ORD.: N° 18

MAT.: **Informa y responde favorablemente.** Aplicación del  
art. 55 de la LGUC. Presentación realizada por  
CODELCO para la construcción de "Instalaciones de  
Faenas SK" del proyecto Mina Chuquicamata  
Subterránea.

Antofagasta, **07 ENE 2019**

DE: **SECRETARIO REGIONAL MINISTERIAL DE VIVIENDA Y URBANISMO**  
**REGIÓN DE ANTOFAGASTA.**

Figura 1: Elaboración propia DDUI, en base a coordenadas presentadas en expediente.

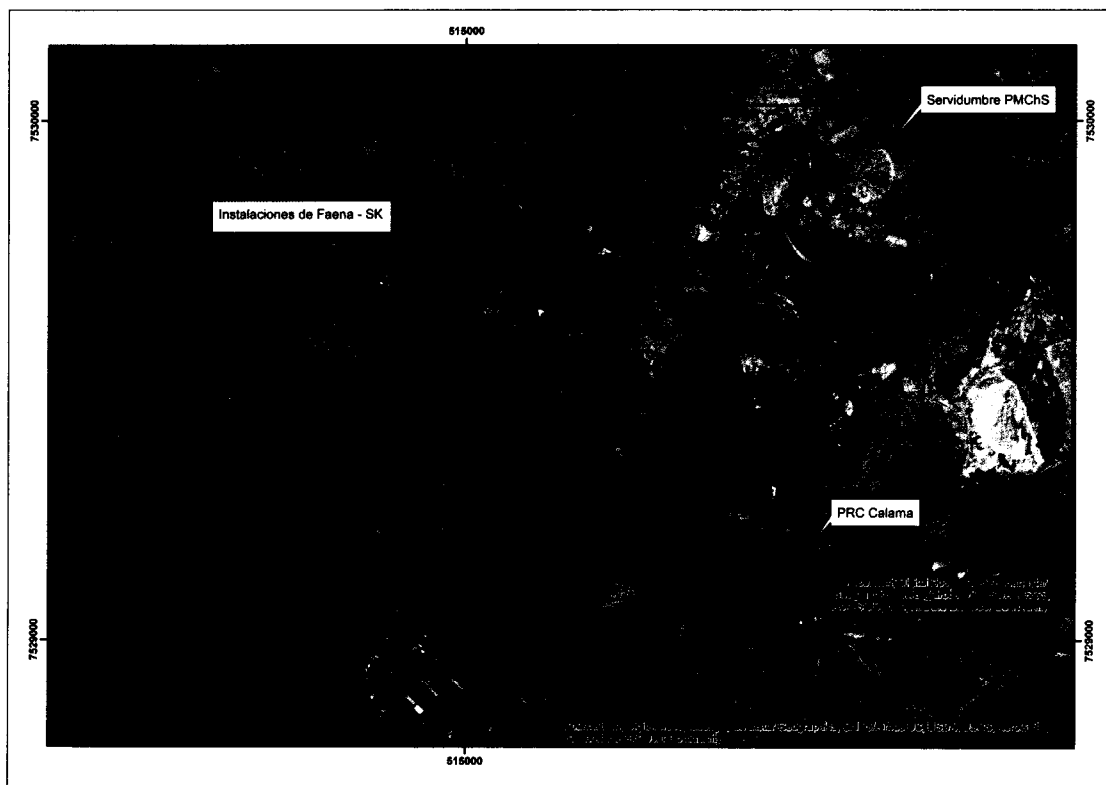
1.- Revisados los antecedentes de la solicitud y en conformidad a las coordenadas declaradas por la solicitante materia del presente documento, se confirma que el proyecto anteriormente descrito, se emplaza en área rural, respaldado además por Certificado de Informaciones Previas N°352/16 de fecha 23.05.2016 emitido por la DOM de Calama. Por lo tanto, las edificaciones proyectadas, se encuentran afectas al cumplimiento de las disposiciones del artículo 55 de la LGUC.
